VKPC 86635

Τεχνικό Φυλλάδιο - Σεπτέμβριος 2011

Εξέλιξη σχεδίου OE/SKF

OE #: 31293177 αντικαταστάθηκε από το 31293668

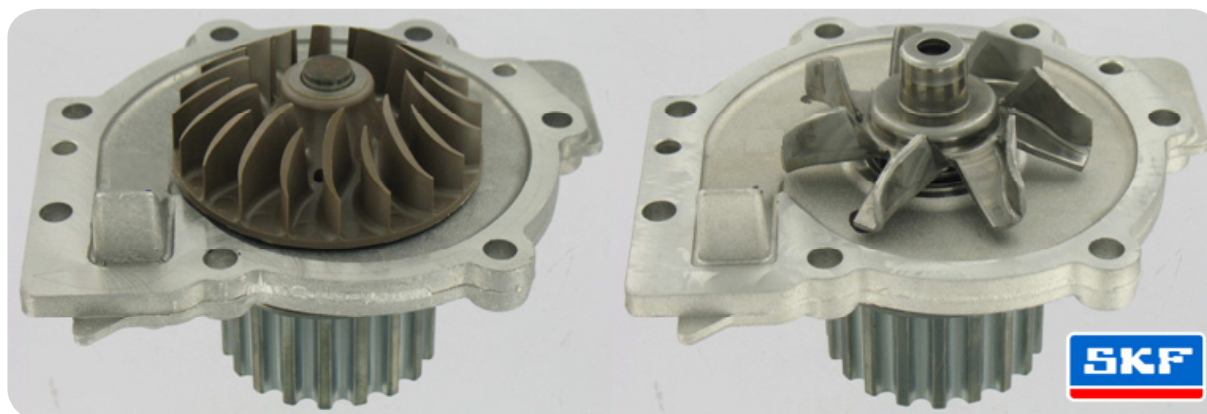
Η Volvo έχει αλλάξει το σχεδιασμό της αντλίας νερού, επιτρέποντας την τοποθέτησή της στις παραπάνω πρόσθετες εφαρμογές \Rightarrow Κωδικός εξαρτήματος SKF: VKPC 86635.

Σε ορισμένες εφαρμογές η πλαστική φτερωτή της αντλίας νερού έχει αντικατασταθεί με μεταλλική.

ΠΑΛΙΟ ΣΧΕΔΙΟ

- OE #: 31293177
- Πλαστική φτερωτή

ΝΕΟ ΣΧΕΔΙΟ

- OE #: 31293668
- Μεταλλική φτερωτή

Η μεταλλική φτερωτή αυτής της αντλίας νερού SKF είναι σύμφωνη με την τελευταία εξέλιξη του εργοστασιακού σχεδιασμού και είναι εναλλάξιμη με τα προηγούμενα σχέδια.
